**Всемирный форум для согласования правил
в области транспортных средств**Рабочая группа по вопросам освещения
и световой сигнализации**Восемьдесят первая сессия**

**Правила № 48 ООН (установка устройств освещения
и световой сигнализации):****Прочие предложения по поправкам к Правилам № 48 ООН****Предложение по новой серии поправок к Правилам № 48
ООН (установка устройств освещения и световой
сигнализации)****Представлено экспертом от специальной группы
заинтересованных экспертов GRE***

Образец В

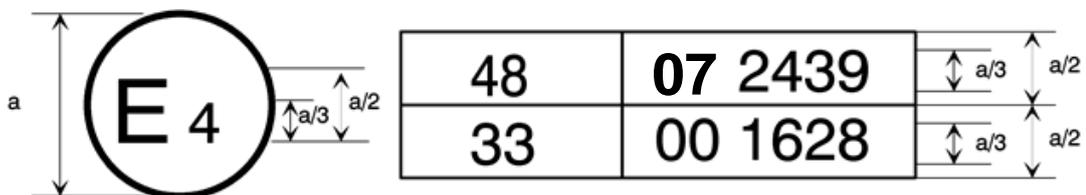
Приведенный выше знак официального утверждения, проставленный на транспортном средстве, указывает, что этот тип транспортного средства официально утвержден в Нидерландах (E4) на основании Правил № 48 ООН с внесенными в них поправками серии **07** и Правил № 33 ООН⁵. Номера официального утверждения указывают, что к моменту выдачи соответствующих официальных утверждений в первоначальный вариант Правил № 48 были внесены поправки серии **07**, а Правила № 33 ООН были в их первоначальном варианте.
